「流域の概要、治水について」 質問に対する回答

平成16年2月3日
国土交通省 近畿地方整備局
豊岡河川国道事務所

府市場(円山川)

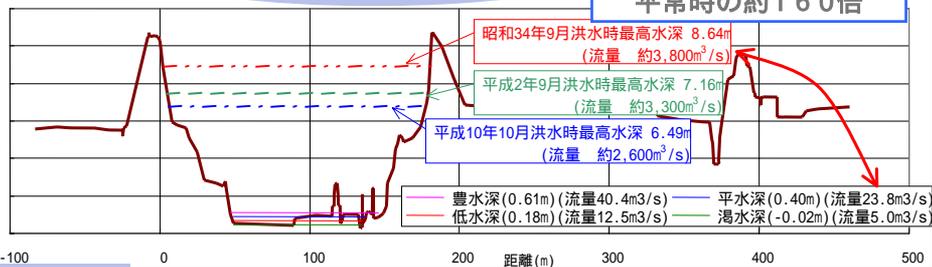
(1.1) 「平常時の水量はどれくらいか」

(1.2) 「平常時に比べ洪水時は何%ほど増えているか」への回答

既往最大時には流量は平常時の約160倍

P 11 立野・府市場地点洪水遅れ時間の経年変化図

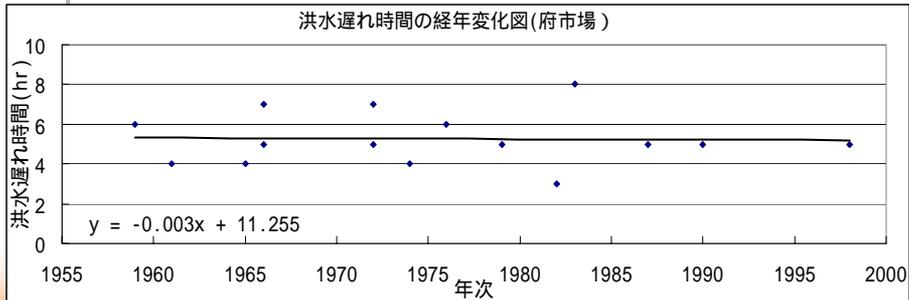
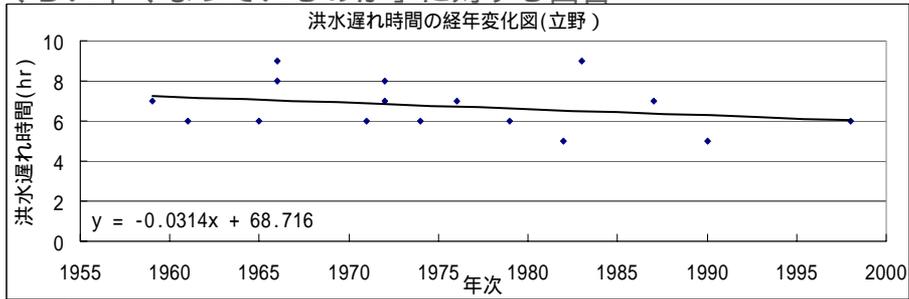
(1.3) 「過去の洪水では雨の降り始めから水が出てくるまでどれくらい早くなっているのか」に対する回答

弘原地点洪水遅れ時間の経年変化図

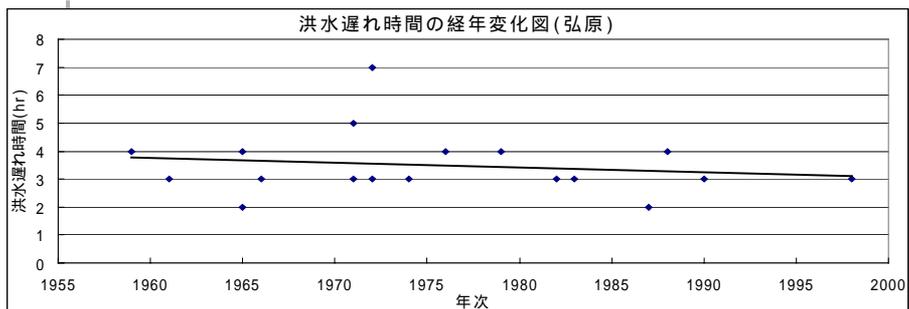
(1.5) 「将来については何%くらい増加すると想定しているのか」に対する回答

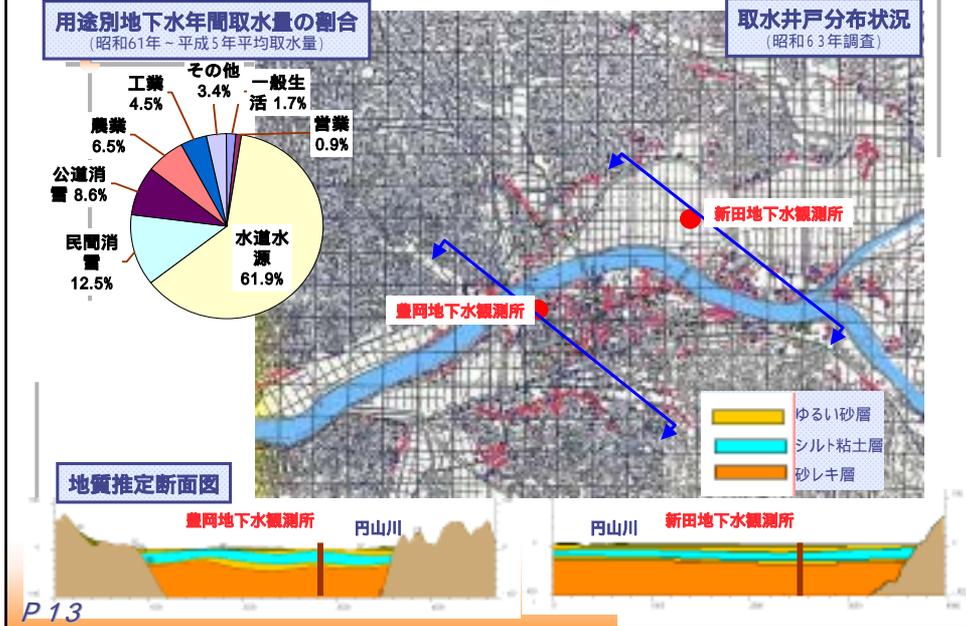
(2.1) 「地下水と地盤沈下の関係で豊岡に比べて、新田の沈下が大きいのはどうしてか」への回答

野上地点の位置と
経年的な河道断面変化図

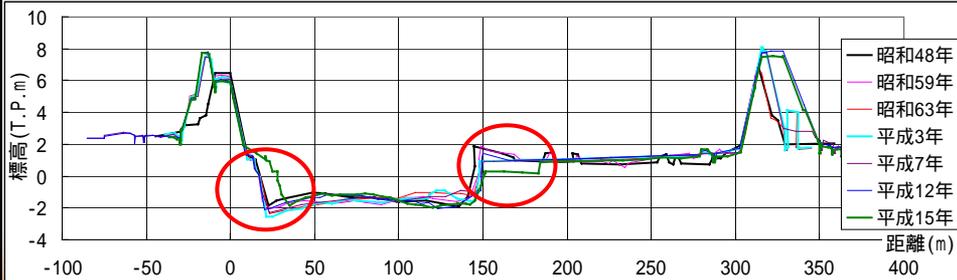
(2.2) 「円山川の河床が変わっていないとのことだが、少し変わってきていると考える、詳細に示してもらいたい」への回答

旧円山大橋地点の位置と
経年的な河道断面変化図

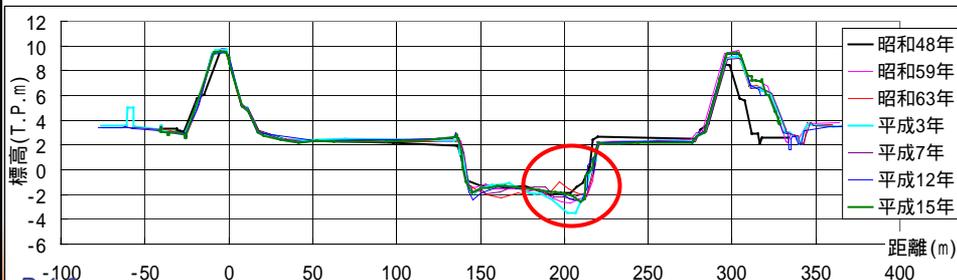
(2.2) 「円山川の河床が変わっていないとのことだが、少し変わってきていると考える、詳細に示してもらいたい」への回答

中ノ郷地点の位置と
経年的な河道断面変化図

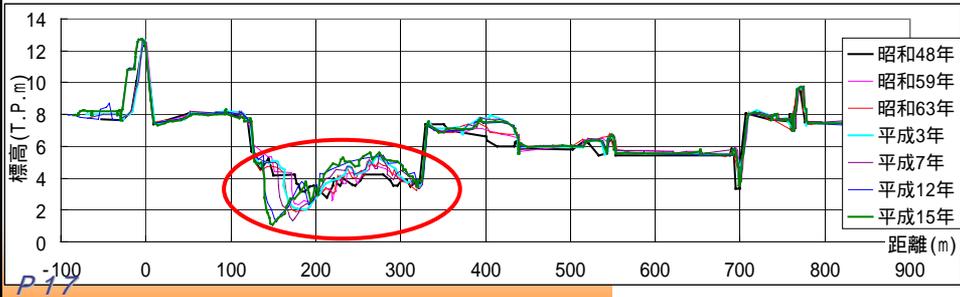
(2.2) 「円山川の河床が変わっていないとのことだが、少し変わってきていると考える、詳細に示してもらいたい」への回答

片間地点の位置と
経年的な河道断面変化図

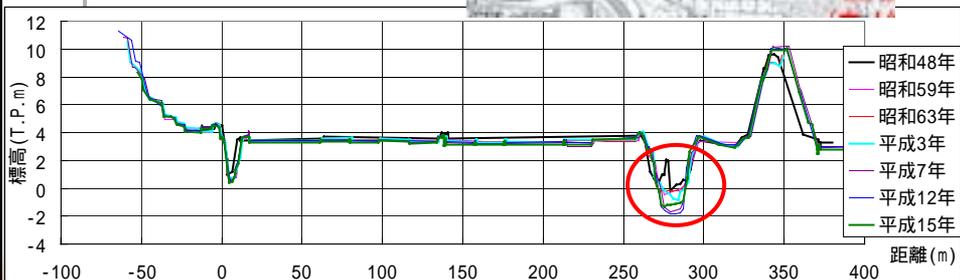
(2.2) 「円山川の河床が変わっていないとのことだが、少し変わってきていると考える、詳細に示してもらいたい」への回答

弘原地点の位置と
経年的な河道断面変化図

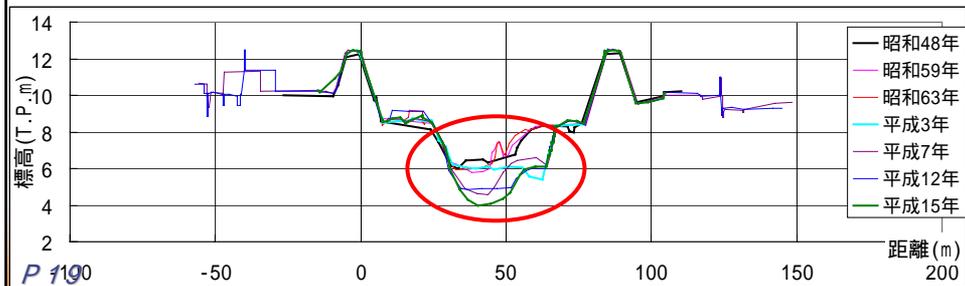
(2.2) 「円山川の河床が変わっていないとのことだが、少し変わってきていると考える、詳細に示してもらいたい」への回答

掘削前写真(昭和51年)

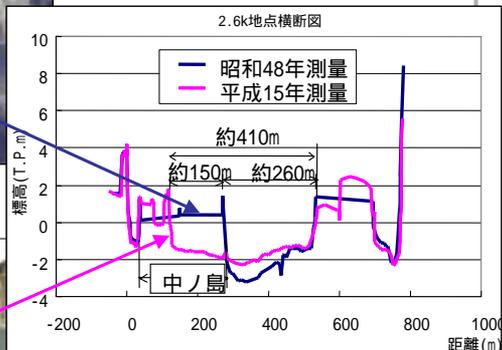
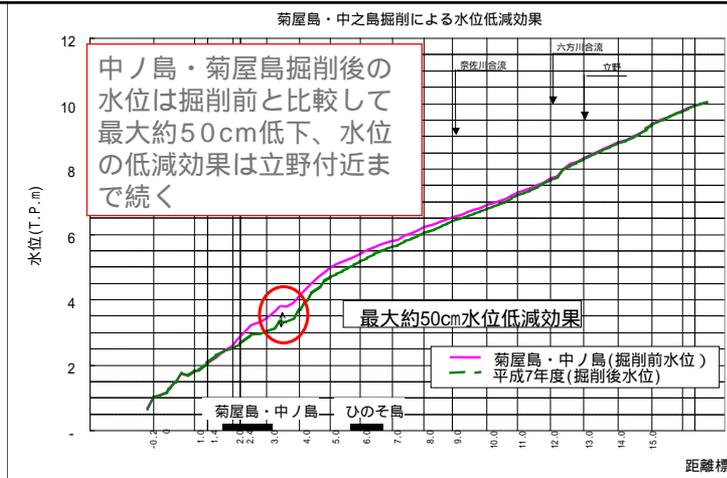
(2.3) 「中之島掘削後の川幅の変化はどれくらいか」への回答

中之島掘削前の低水路幅は約260m、島の掘削後、低水路幅は約60%増加した

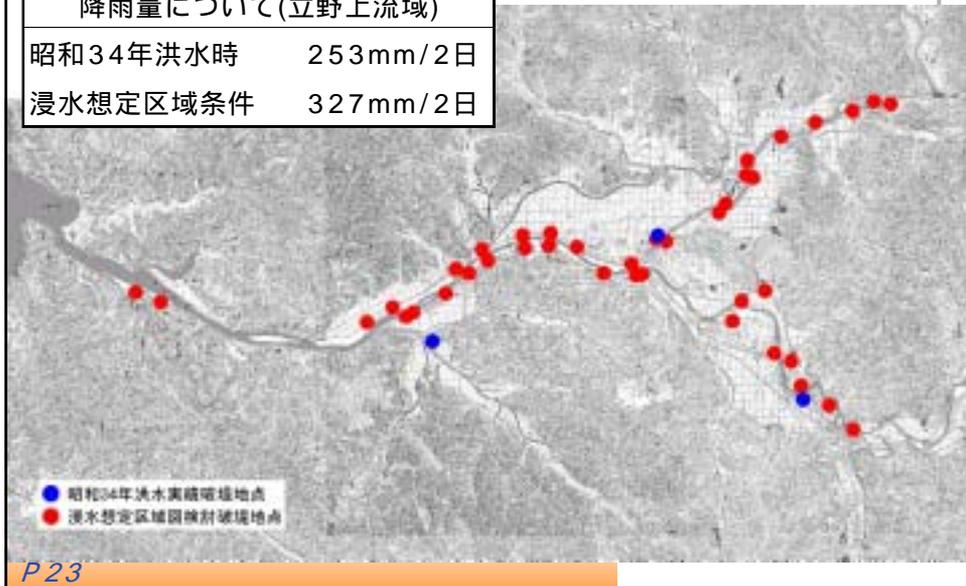
(3.2) 「浸水想定区域の破堤地点は、降雨量はどのくらいか」に対する回答

降雨量について(立野上流域)	
昭和34年洪水時	253mm/2日
浸水想定区域条件	327mm/2日

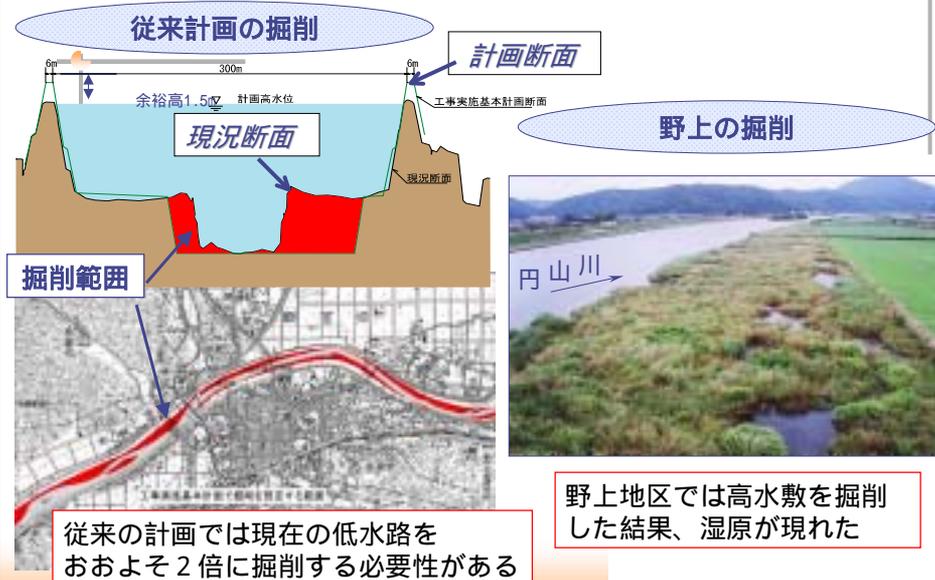
(4.1) 「従来までの計画にある低水路の拡幅と、環境に配慮した野上の掘削との関係は矛盾するのでは」に対する回答
